改善箇所説明図

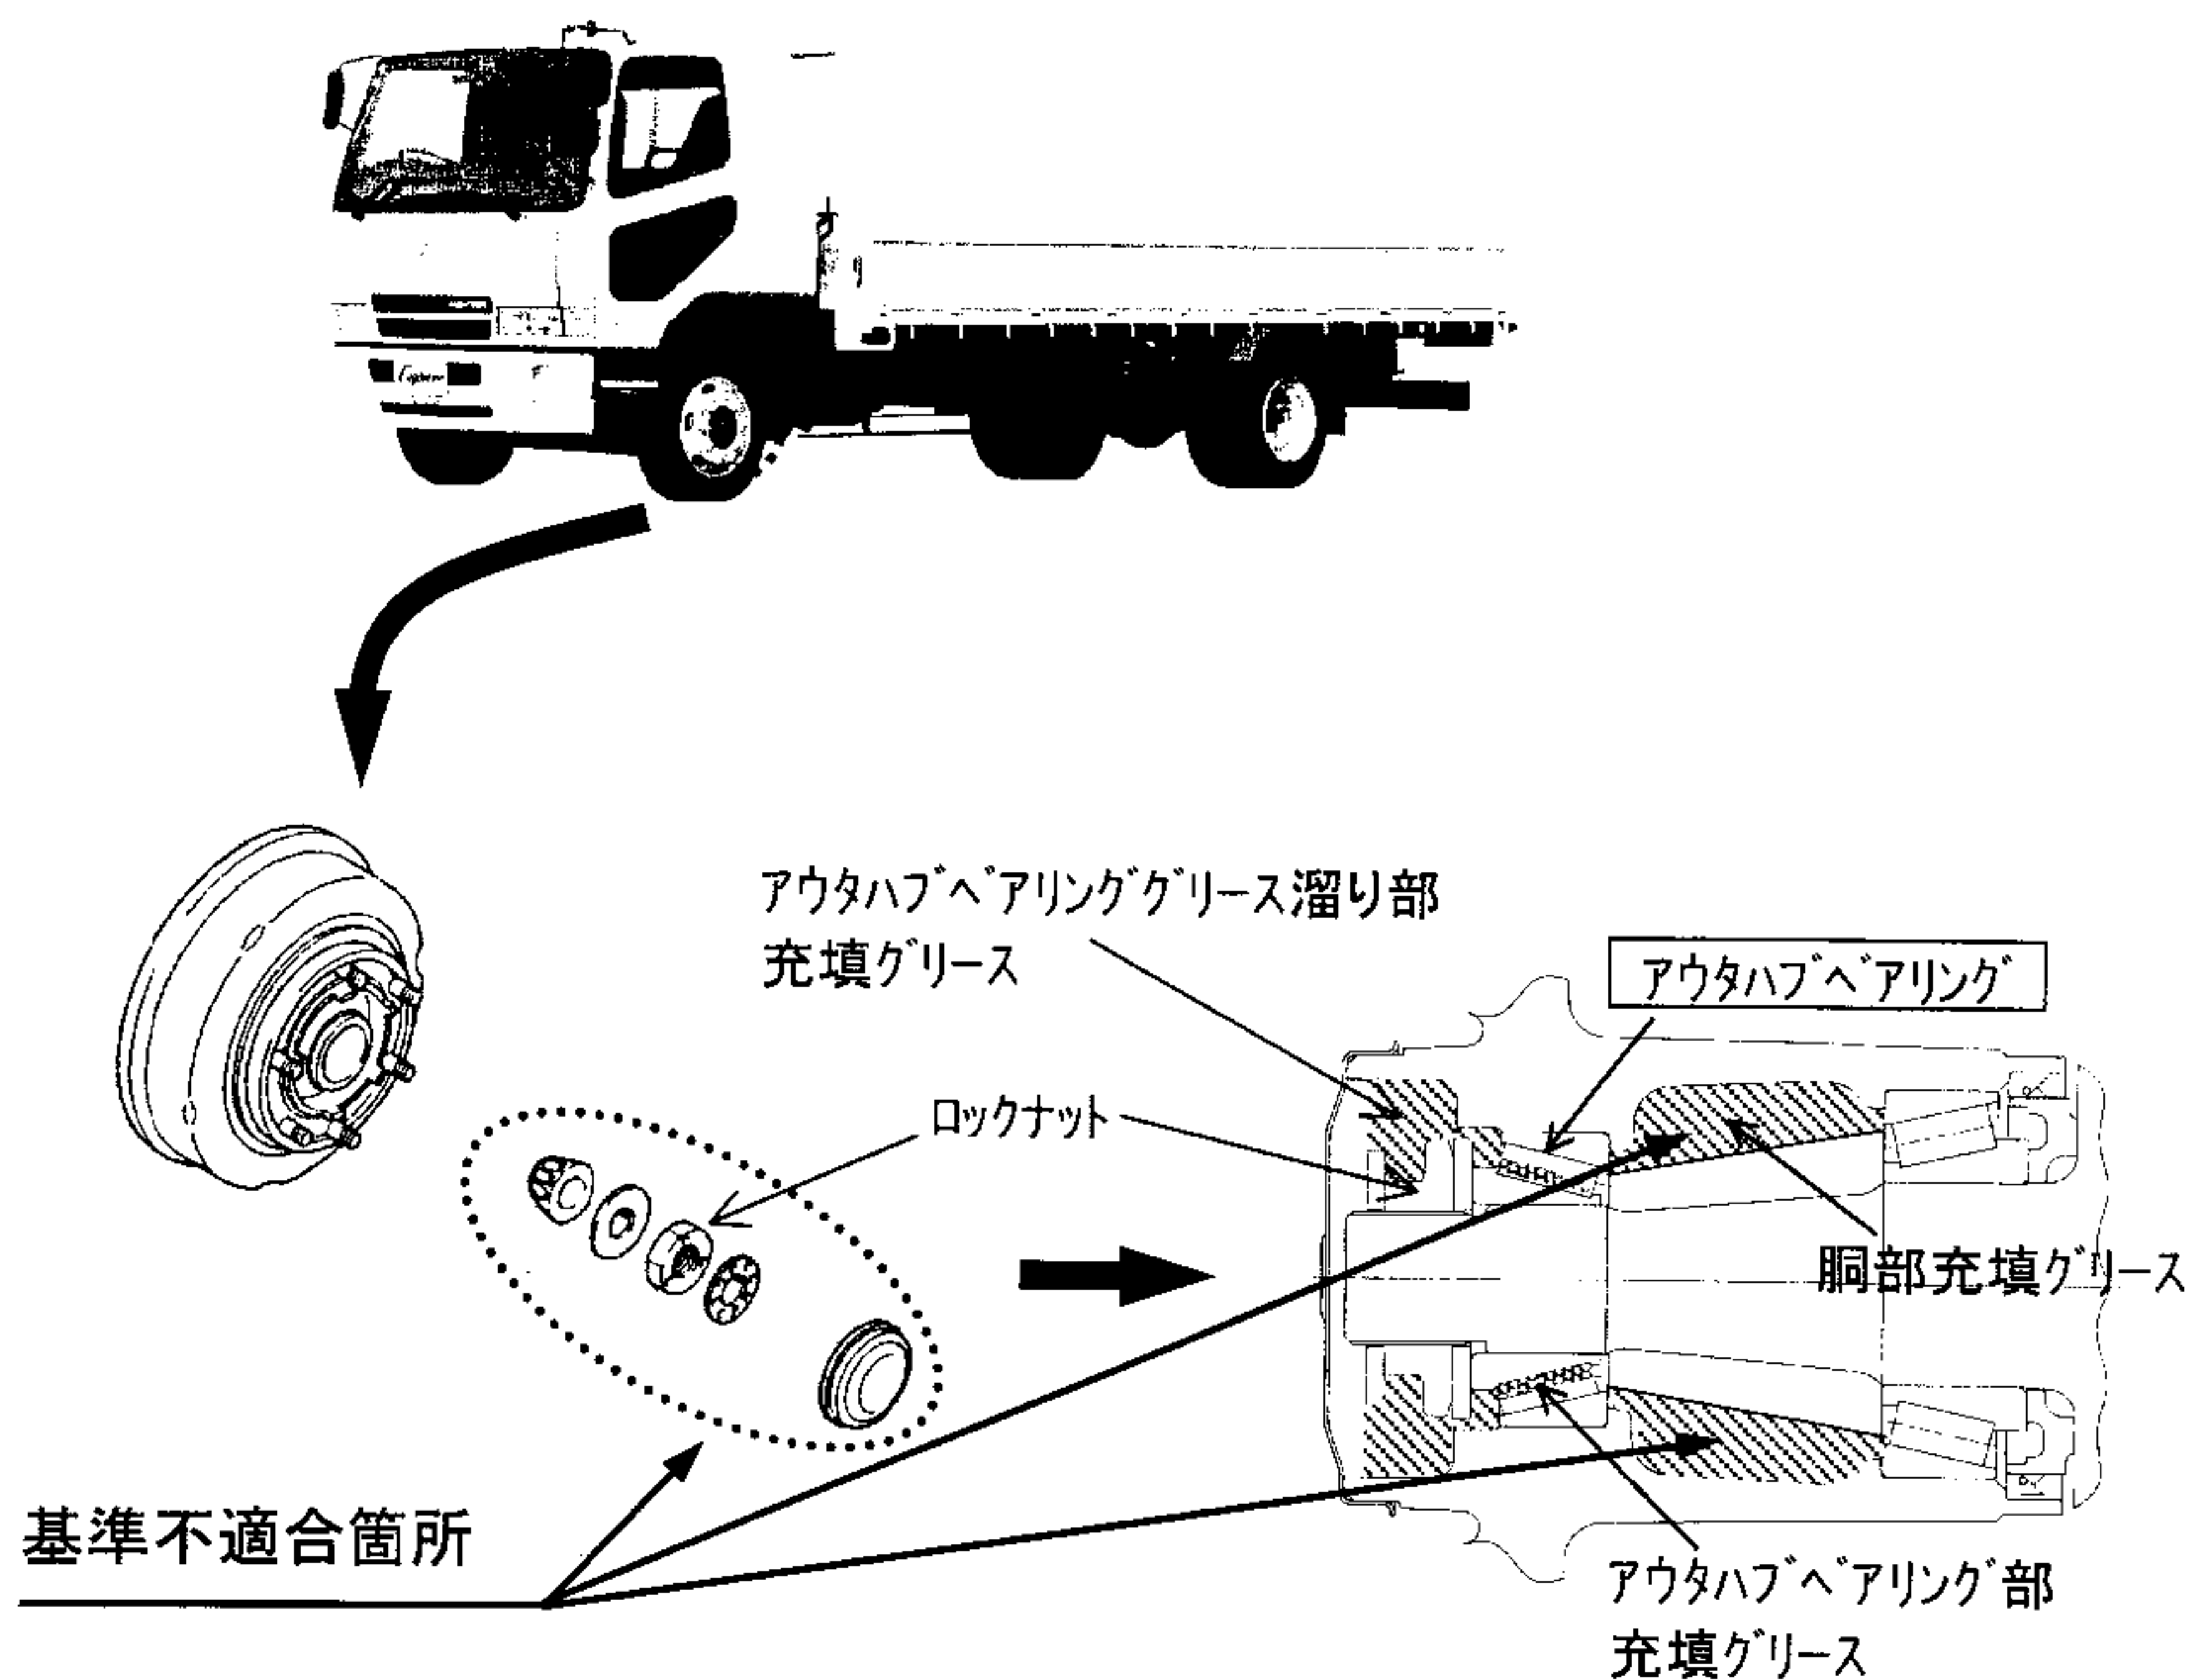
車軸組立の際、前輪ハブ外側軸受け部のロックナット締付けが不適切なもの及び前輪ハブ胴部のグリース充填量が不足しているものがある。
そのため、当該軸受けが締付不良または、潤滑不良により発熱、破損し、最悪の場合、走行不能または、火災に至るおそれがある。

全車両、当該軸受けを点検の上、軸受けに損傷の認められるものは新品に交換し、新しく定めた規定量のグリースを再充填する。また、当該部ロックナットを整備要領に基づく正規の方法で締付ける。

識別：作業完了車には、所定の位置に「MT-02」の文字が記載された白黄色のシールを貼付ける。
